Avis des services de l'État sur le projet de révision allégée n°1 du plan local d'urbanisme intercommunal (PLUi) de la communauté de communes des Terres du Haut Berry

La communauté de communes des Terres du Haut Berry a approuvé, par délibération du 27 juillet 2023, son PLUi. Par délibération du 30 septembre 2024, elle a prescrit une révision allégée n°1, telle que prévue à l'article L.153-34 du code de l'urbanisme, arrêtée le 18 septembre 2025.

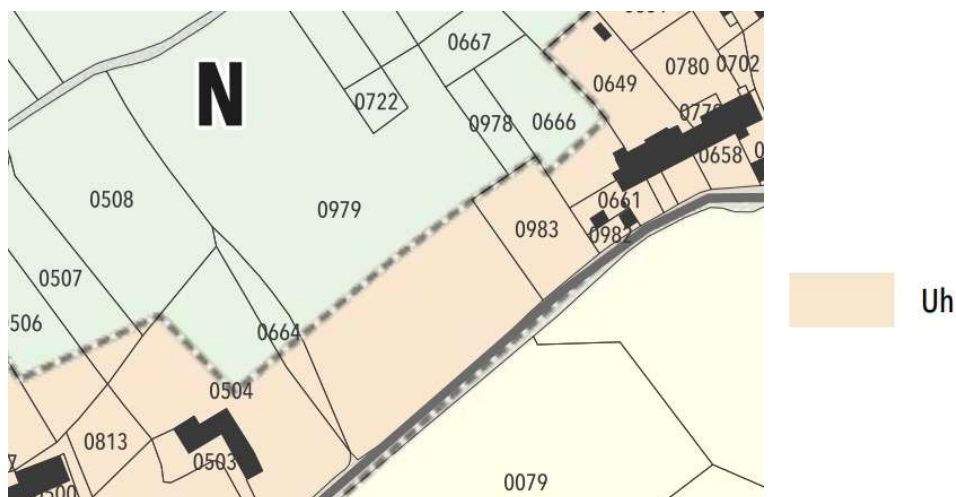
– **À Moulins-sur-Yèvre**, ce STECAL Ne (secteur délimitant une activité économique diffuse en zone naturelle), d'une surface de 0,72 ha, est destiné à l'aménagement d'une activité de ferrailage, comprenant notamment l'installation d'un équipement de pesée adapté à l'exploitation. Le projet est actuellement situé en zone N.

En premier lieu, le reclassement en STECAL Ne, ne permet pas de rendre autorisable l'activité de la société. En effet, le règlement écrit précise que « *Sont interdits*

– *Tous les usages et affectations des sols, types d'activités, destinations et sous-destinations non mentionnés à l'article 1.2* », et si l'article 1.2 prévoit bien un certain nombre de destinations et sous destinations de **constructions**, il n'autorise pas les dépôts, ni les installations classées.

En second lieu, j'attire votre attention sur le risque de pollution lié à la nature de l'activité envisagée (stockage et manipulation de métaux). Le projet est situé en zone humide à très forte probabilité (prélocalisation des zones-humides nationale – 2023) en bordure de l'Yèvre.

Je vous demande de compléter la connaissance de l'état environnemental du site au regard des risques de pollutions des sols et des eaux souterraines avant toute modification du PLUi et avant toute autorisation d'aménagement. La modification du PLUi aura pour conséquence de permettre à l'exploitant la poursuite de sa demande au titre d'ICPE.

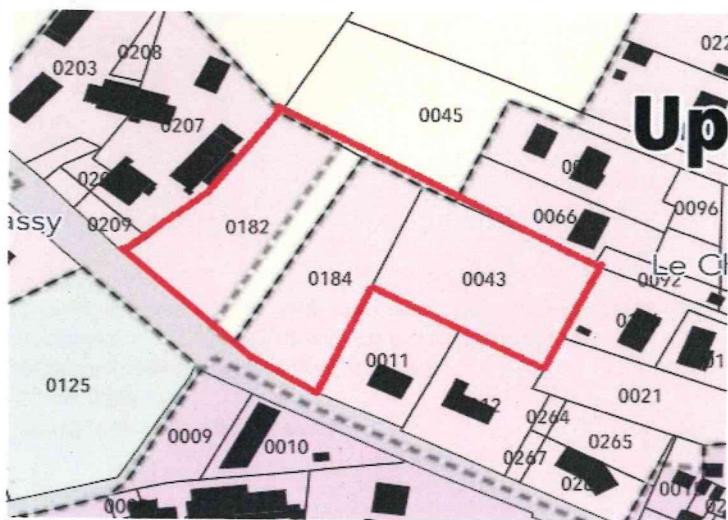
À **Montigny**, la modification porte sur la suppression d'un EBC d'une superficie de 1,19 ha au profit d'une activité viticole.

Le site est situé dans le périmètre du plan de prévention des risques d'inondation et de coulées de boues (PPRi) du Sancerrois, dont les dispositions doivent être strictement respectées, notamment en matière de défrichement et d'aménagement des pentes. Les EBC de ce secteur ont été initialement institués dans un objectif de protection contre l'érosion et de maintien de la stabilité des sols en zone de pente. Leur déclassement pourrait fragiliser cet équilibre et accroître les risques de ruissellement ou de coulées boueuses.

En l'état, cette suppression d'EBC apparaît insuffisamment justifiée au regard des impacts que le défrichement pourrait générer et qui ne sont pas développés dans le rapport de présentation. Les boisements à déclasser se situent en zone F2 du PPRi Sancerrois. Dans tous les cas, l'autorisation de défrichement ne pourra être prise que sur le fondement du code forestier et à condition du respect des dispositions du PPRi.

Je vous recommande, à défaut d'un maintien total, de réduire le périmètre du déclassement au strict nécessaire tout en mettant en place des mesures compensatoires adaptées.
